昭和 36 年度改訂・土木学会プレストレスト コンクリート 設計施工指針に対する私見

図-1

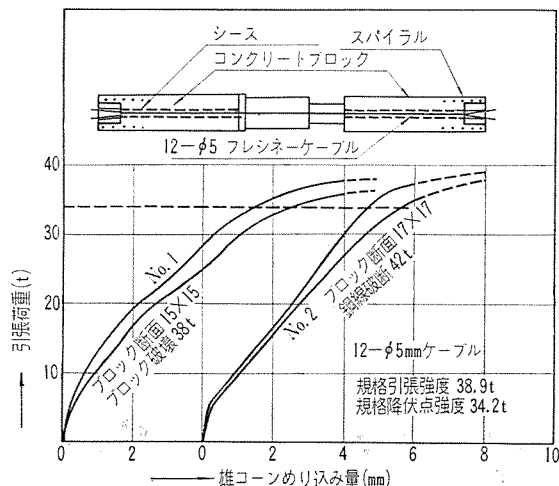
ポストテンション方式に用いる定着具に対して PC 鋼材が規定引張強度を発揮する前に破壊することなく、またいちじるしい変形を生じることがないように要求するのは規定としてやや酷であり、かつ、不十分な規定である。解説においても本条の規定がやや酷であることは述べられているが、現在使用されている種々の定着具に関して耐力試験を行なった結果¹⁾では、PC 鋼材破断までに定着具が完全に破壊することはまずないが、鋼材破断直前には定着具の一部が破壊もしくは破断直前のいちじるしい変形をおこす場合が多く、条文にいう、いちじるしい変形を生ずることのないような構造にすることは困難な場合が多い。とくに、くさび定着機構を持つもので

は、くさびのめり込みによる変形がいちじるしくおこる。たとえば、12-φ5mm フレシネー ケーブル 定着装置耐力試験における雄コーンのめり込み測定結果は図-1 のようになった。この図から明らかなようにコンクリート ブロックの破壊のおこらなかった供試体 No. 2 ではケーブルの降伏点強度規格値 34t 以上においては雄コーンのめり込みがいちじるしくおこることがわかる。くさびのめり込みを少なくするには定着具自身の寸法を大きくすることによって大体解決するが、場合によっては、くさびからくる強圧によって定着具内での鋼材破断がおこって、かえって鋼材引張力が完全に発揮できないことさえおこりうる。すなわち、くさび定着の場合には鋼材の降伏点強度以上の過緊張の際におこる、くさびのいちじるしい変形は、このような局部強圧による鋼材の異常破断をおこさない点で有利に働らくことになる。なお、P C 鋼棒のナット定着、B.B.R.V. 法のように鋼線端部をつぶしてボタン状にした定着方法などでは、上記のいちじるしい変形などに完全定着が可能である。

とくに定着具の変形については、コンクリート ブロックにきれつが発生すると変形がいちじるしくなる。図-1 の供試体 No. 1 はその例を示すもので、きれつの発生しなかった供試体 No. 2 と比較して雄コーンのめり込み変形は、いちじるしい。また、本条に関連した定着具試験規定が 17 条にあるが、定着具変形限度規定値が示されていないのは 12 条に対応して片手落ちであると考ええる。もちろん、試験方法によって定着具変形がかなり異なる（このことは 図-1 から推定できる）から、現

段階ではこれを具体的に決めることは困難であるが、それならば 12 条における「いちじるしい変形をおこさないような構造」という条文をとって、変形に関しては解説でふれておく程度にとどめるのがよいのではなかろうか。そうしないとこの指針の使用者にとって定着具の変形に対する判定規準がないから、判定に苦しむ場合が多くでるものと考ええる。

なお、以上述べた事項をもとにして 12 条に対する著者らの改訂案を述べると以下のとおりである。

「ポストテンション方式に用いる定着具は少なくとも 9 条および 10 条に規定する降伏点強度までの引張応力に対しては変形をおこさないか、または、おこしても引張応力に正比例する変形を生じ、かつ、P C 鋼材が 9 条および 10 条に規定する引張強度の少なくとも 90% の引張応力に耐えられるような構造のものでなければならない。」

図-2

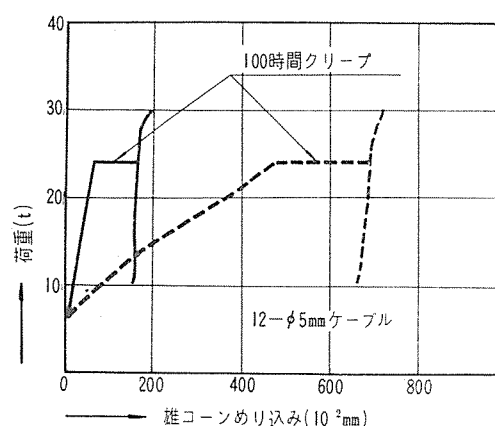
また、本条に対する解説の中にはクリープに対しても述べておくべきである。定着具に一定持続応力が作用するとかなりの変形（とくにくさび定着ではなくさびのめり込み）がおこるものである。たとえば、図-2 は著者の行なった 12-φ5mm フレシネー ケーブルに 24t の持続荷重を行なったときの、雄コーンのめり込み測定結果（100 時間まで）であるが、100 時間の接続荷重によるめり込み量は荷重を 24t まで漸増していった場合のめり込み量と、ほぼ等しい程度である。なお、本実験では 100 時間持続荷重後は、ほとんどめり込みの進行がなくなったので持続荷重を中止している。

図-3

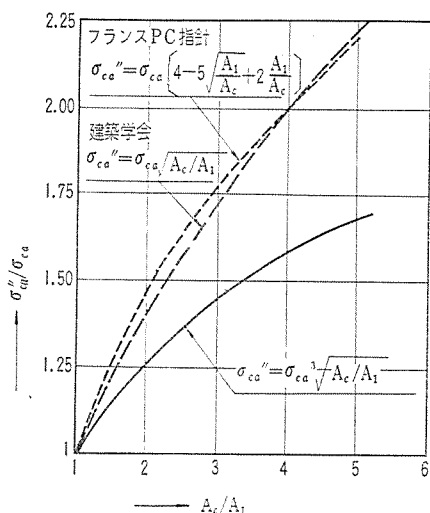
許容支圧応力度 σ_{ca}'' 計算式 (16) 式はやや小さい値をあたえる。他の指針にあげられている許容支圧応力度と (16) 式とを比較すると 図-3 のようになる⁴⁾。もちろん、安全度を高くする意味からは小さい許容支圧応力度をあたえる式を採用するのがよいが、実際にはコンクリートブロックの割裂補強鉄筋が十分に配置される場合が多いから、割裂補強筋があればブロックのきれつおよび破壊耐力がいちじるしく増大し、許容支圧応力としてはコンクリートブロックのきれつまたは破壊耐力の増大率に比例して大きくとつても、さしつかえないように考えられる。たとえば、割裂補強筋も 49 条に従って理論的に必要量を計算し、これを配置した場合には、配置しない場合の 1.5~2 倍以上のブロックきれつ、および破壊耐力が得られる⁵⁾。学会条文に定められている (16) 式はこのような補強筋のないコンクリートブロックに対するものであり、補強筋を入れることを前提にすれば

少なくとも土木学会式の 1.5 倍の値を許容支圧応力度とするのがよいと思われる。これは、図-3 からわかるように建築学会式とはほぼ一致するか、またはやや下まわる程度となる。
